Settore Ecosistema Costiero e Acque

Oggetto: **S953.** Procedimento di Verifica di assoggettabilità a VIA per "Interventi di messa in sicurezza del territorio a rischio idrogeologico: Primo lotto funzionale dell'intervento di mitigazione del rischio inerente il Rio Pertusio", nel Comune di Riva Ligure (IM).
Proponente: Comune di Riva Ligure (IM)
Verifica completezza e adeguatezza documentale ex comma 2 art. 19 del D.Lgs. n° 152/2006. *Riscontro.*

Stato di fatto	Progetto complessivo

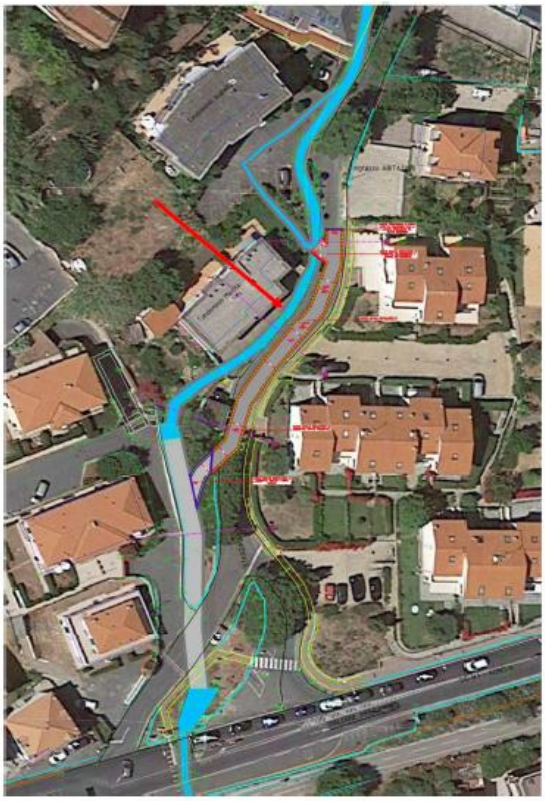
In base alla documentazione preliminarmente visionata, inoltre, pare di comprendere che rientri nel presente procedimento anche la realizzazione di una briglia selettiva in profilati metallici a monte dell'imbocco della tombinatura (nella parte più in alto, sez 27), prevista a salvaguardia della funzionalità della tombinatura stessa rispetto al rischio di ostruzione da eventuale materiale solido in alveo trasportato da un evento di piena. Pare evincersi anche che alcuni interventi del progetto complessivo siano già stati realizzati.
Si sottolinea, a tale riguardo, come peraltro già più volte rappresentato per analoghi progetti finalizzati alla gestione del rischio alluvioni, che tali interventi, ai fini della verifica di compatibilità ambientale di competenza, non andrebbero valutati per singoli lotti progettuali, ma nella pianificazione complessiva degli interventi nei singoli bacini/sottobacini.

- specifichi se in alcune zone degli interventi prospettati sia prevista o meno la rimozione della plateazione e, nel caso, di indicarne la variazione, rispetto alla situazione attuale, in termini di ml e mq;
- valuti la possibilità di realizzare, sul fondo alveo (plateazione, scatolare) fori che favoriscano le dinamiche di infiltrazione in subalveo e di ricarica della falda;
- espliciti, rispetto al progetto complessivo, gli stralci/lotti già realizzati rispetto a quello oggetto del presente procedimento.
